**Avis délibéré de la Mission régionale d'autorité environnementale
de Nouvelle-Aquitaine sur le projet d'élaboration partielle du plan
local d'urbanisme (PLU) de la commune de Lanton (33)**

n°MRAe 2025ANA41

dossier PP-2025-17208

Porteur du Plan : Commune de Lanton

Figure 2: Enjeux écologiques du site de Pichot (Source : Rapport de présentation, p.26)

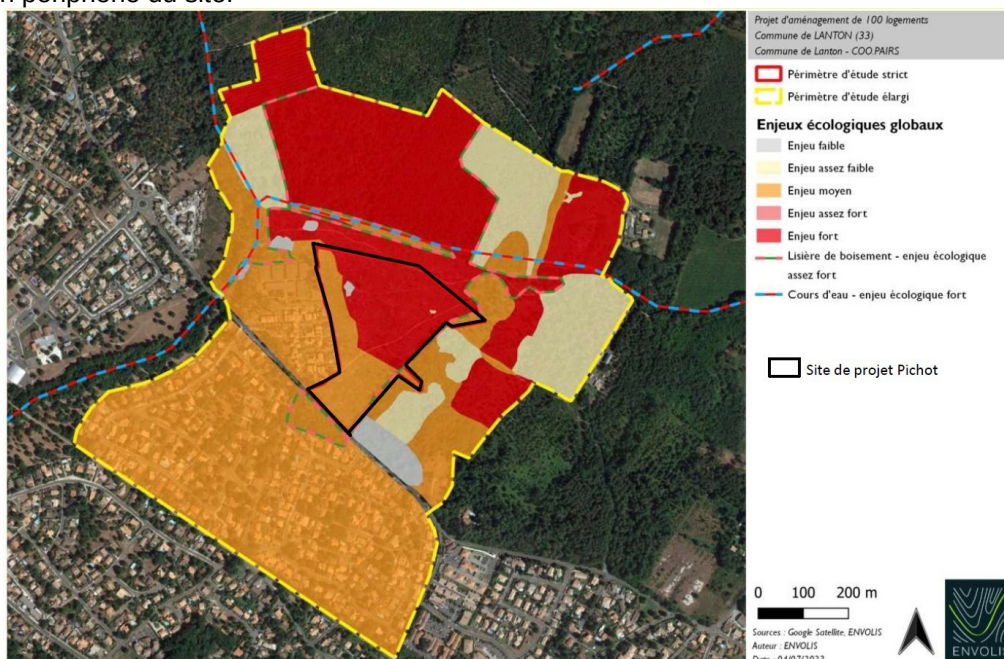
En revanche, les enjeux écologiques globaux sont évalués comme fort et assez fort, le site présentant selon le dossier des caractéristiques favorables à l'accueil d'espèces de faune et de flore à enjeu.

La MRAe recommande de présenter dans le rapport de présentation la méthodologie et les résultats détaillés des inventaires naturalistes qui ont été réalisés (espèces patrimoniales et non patrimoniales), afin de confirmer qu'en dehors de l'avifaune, aucun autre type d'espèce à enjeu n'est identifié sur le site de *Pichot*.
